CENTRO COMERCIAL ÁQUA PORTIMÃO

**Avaliação experimental do desempenho do sistema
de ventilação e de controlo de fumo do parque
de estacionamento coberto**

Bouygues Imobiliária, S.A.

RELATÓRIO 144/2011 – NAICI

Figura 27 – Interruptores de corte local expostos

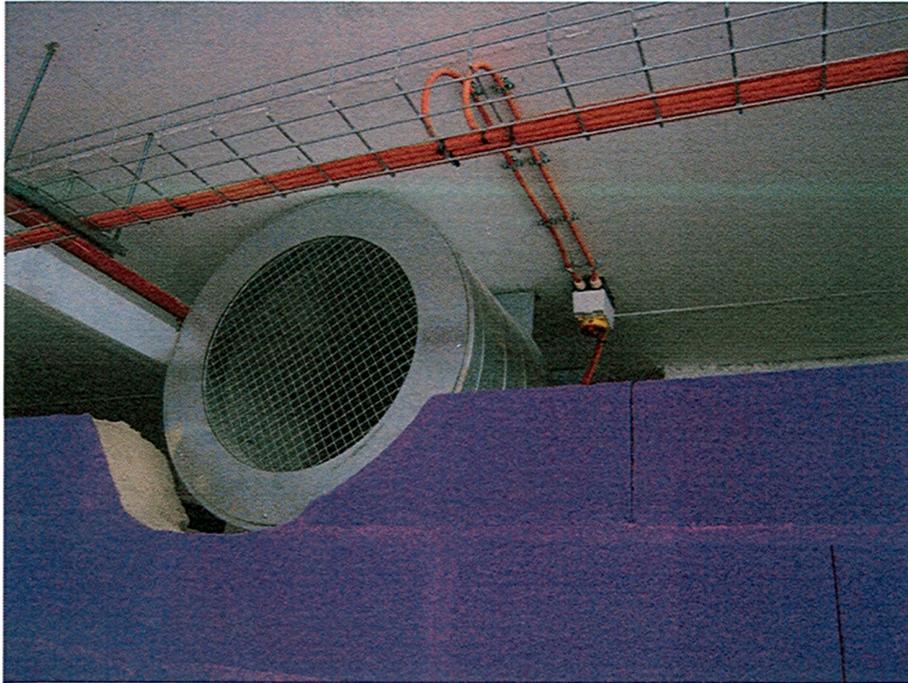
- h. Observou-se que os interruptores de corte local dos ventiladores de transferência estão expostos ao fumo de um eventual incêndio que possa ocorrer e, se estes elementos não estiverem projectados para este fim, ao serem danificados podem interromper a alimentação dos ventiladores. Foi remetido ao LNEC uma declaração do fabricante mencionando que este produto foi ensaiado, que os resultados estão conformes com as normas e que pode ser incorporado numa máquina de modo a constituir uma máquina integral, tal como mencionado no Quadro IV. Contudo, reserva quanto à instalação e utilização no mesmo, que tem a ver com o facto da maioria dos

ensaios que são realizados aos ventiladores não contemplam a situação de fumo quente pelo exterior. Sem o levantamento dessa reserva não é claro que estes interruptores tenham o desempenho adequado.
